改善箇所説明図

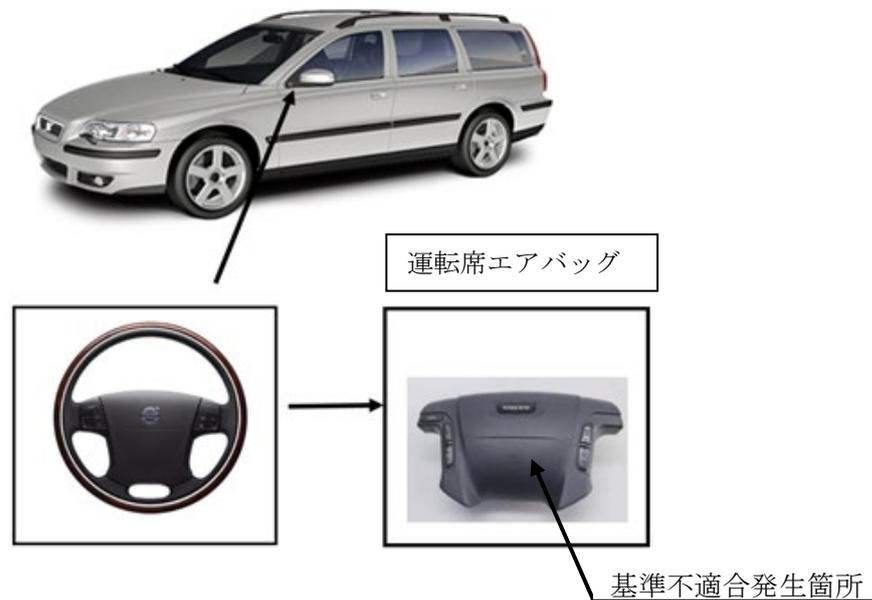
基準不適合発生箇所

運転席エアバッグのインフレーター（膨張装置）について、長期間にわたり高温多湿な環境下にさらされると、当該インフレーターに湿気が蓄積することがある。そのため、エアバッグ展開時にインフレーター内圧が異常上昇し、インフレーター容器が破損して飛び散り、乗員が負傷するおそれがある。

改善の内容

全車両、運転席エアバッグを対策品に交換する。

識別

運転者席側ドアロアヒンジ取り付けボルト（下側）の頭に白ペンを塗布する。
